Věc: Poskytnutí dodatečných informací č. 1 k veřejné zakázce na stavební práce s názvem: ZUŠ Žandov - realizace úspor energií, číslo projektu: CZ.1.02/3.2.00/12.14402 ✓

Dodatečné informace č. 1 k zadávací dokumentaci v souladu s § 49 zákona.

Příklad dvojídřezu: ✓

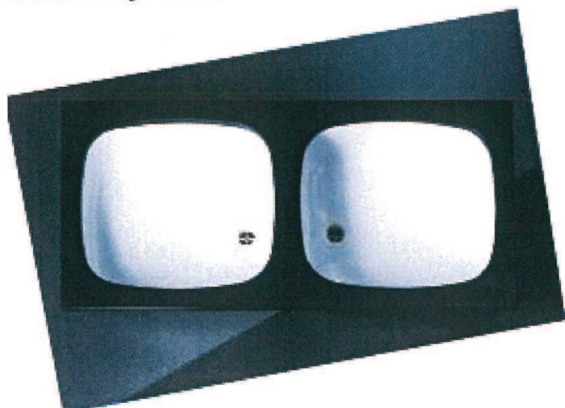
V ZTI je pol.46

Dřez dvojité stolní provedení s odkládacím prostorem pod dřezem, půdorysné rozměry (500 x 1000) mm, výška cca 800 mm, povrchová úprava dřezu – smalt. ✓

Není nám znám žádný výrobce dřezu tohoto popisu. Je dostupný dřez smalt bez odkládacího prostoru pod dřezem, nebo nerez s odkládacím prostorem. ✓

Jaký dřez máme ocenit? ✓

Jedná se o dvojité smaltovaný dřez zapuštěný do truhlářského výrobku – stolu s odkládacím prostorem pod dřezem. ✓
